Vluchtmatrassen

Advies 1811-1

Trefwoorden:	Bouwbesluit 2012, monument, gezondheidszorgfunctie, gelijkwaardigheid, bestaande bouw, herbestemming, verbouw, ontruiming
Datum:	24 december 2018 met tekstuele wijziging van 9 januari 2019
Status:	Definitief

Figuur 1 situatie t.a.v. ontruiming met bed

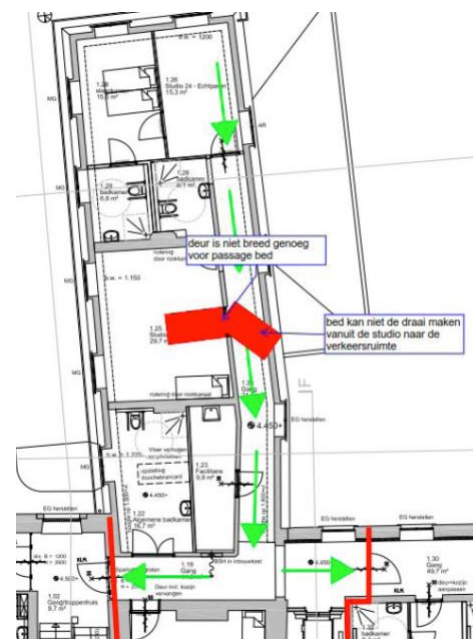
De geplande vluchtroutes vanuit de ruimten met bedgebonden patiënten zijn niet overal breed genoeg om een bed horizontaal door te verplaatsen. Dit is aangegeven in figuur 1.

Biedt de aangegeven oplossing met vluchtmatrassen een gelijkwaardige veiligheid voor het realiseren van doorgangen die wél geschikt zijn voor de afmetingen van een bed, inclusief bedframe?

De aanvrager wil de bouwkundige voorziening vervangen door een organisatorische maatregel waarbij gebruik wordt gemaakt van het bedoelde vluchtmatras. Hoe in de toekomst de continuïteit van de staat en de werking van dit hulpmiddel wordt gewaarborgd is niet bekend.

Tevens is niet aangetoond dat met dit hulpmiddel alle patiënten op elk soort matras snel naar een ander brandcompartiment kunnen worden gebracht (rekening houdende met de fysieke gesteldheid van de patiënt). Hoe eventuele toebehoren mee getransporteerd worden is niet aangegeven.

Na het bekijken van de bijgevoegde video zijn wij van oordeel dat met de bedoelde vluchtmatras een langzamere ontruiming wordt bewerkstelligd dan met een standaardziekenhuisbed.

Concluderend zijn wij van oordeel dat niet is aangetoond dat de bedoelde vluchtmatras gelijkwaardig is aan de gestelde eisen in artikel 2.107 lid 11 van het Bouwbesluit 2012.

Ja, mits de hiervoor genoemde aspecten goed en aantoonbaar geborgd zijn. Naast voldoende snelheid van de ontruiming en voldoende doorgangsbreedte voor de vluchtmatrassen, zijn met name het kwalificeren van personeel door regelmatige training en oefening, als ook het inroosteren van voldoende personeel (24/7) en het vastleggen en regelmatig intern toetsen op de eigen randvoorwaarden van belang. Tezamen biedt dit volgens de adviescommissie voldoende waarborg dat bij brand een veilige plaats kan worden bereikt door horizontale ontruiming van patiënten die niet zijn aangesloten op toebehoren rond het bed.
